**Avis délibéré
de la Mission régionale d'autorité environnementale
Provence-Alpes-Côte d'Azur**

**sur le projet de création d'un parc photovoltaïque au lieu-dit
Saint-Guillaume sur la commune de Méounes-lès-Montrieux
(83) – 4ème avis**

**N° MRAe
2022APPACA19/3076 et
3077**

Figure 2: plan de masse du projet (zone défrichée en marron, périmètre des OLD en vert). Source : étude d'impact.

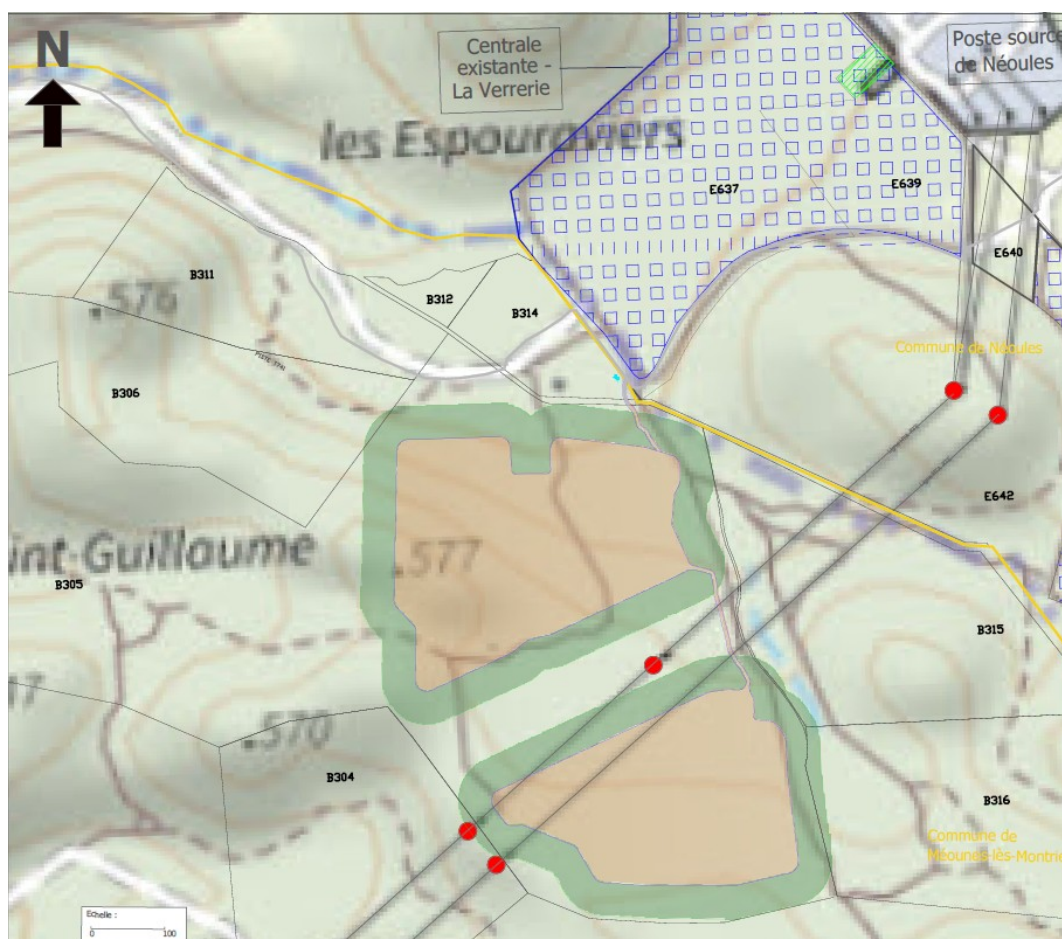
La MRAe recommande de réviser le choix du site proposé pour éviter le réservoir de biodiversité identifié par le parc naturel régional de la Sainte-Baume et le SCoT Provence Verte Verdon.

La MRAe considère au contraire que le projet, en raison de son implantation et de la faible efficacité des mesures précitées, est susceptible d'engendrer des impacts résiduels significatifs sur un certain nombre d'espèces, notamment la destruction d'espèces protégées d'insectes (Lucane cerf-volant) et de reptiles (Couleuvre d'Esculape, Orvet de Vérone) et de leur habitat, la destruction de zones d'alimentation et de nidification d'espèces d'oiseaux protégées ou patrimoniales (environ 27 ha pour la Tourterelle des bois, la Fauvette passerinette, l'Engoulevent d'Europe), la destruction de zones d'alimentation et de déplacement d'espèces de chiroptères protégées (30 ha pour le Petit rhinolophe, la Barbastelle d'Europe, le Grand rhinolophe, le Rhinolophe euryale et le Murin de Bechstein, espèces à fort enjeu de conservation sur la zone d'étude).

La MRAe recommande de mettre en œuvre des mesures compensatoires aux impacts résiduels qu'elle juge significatifs sur les espèces floristiques (Aliboufier) et faunistiques (Lucane cerf-volant, Couleuvre d'Esculape, Orvet de Vérone, Tourterelle des bois, Fauvette passerinette, Engoulevent d'Europe, Petit rhinolophe, Barbastelle d'Europe, Grand rhinolophe, Rhinolophe euryale, Murin de Bechstein) et de permettre l'atteinte de l'objectif d'absence de perte nette de biodiversité.
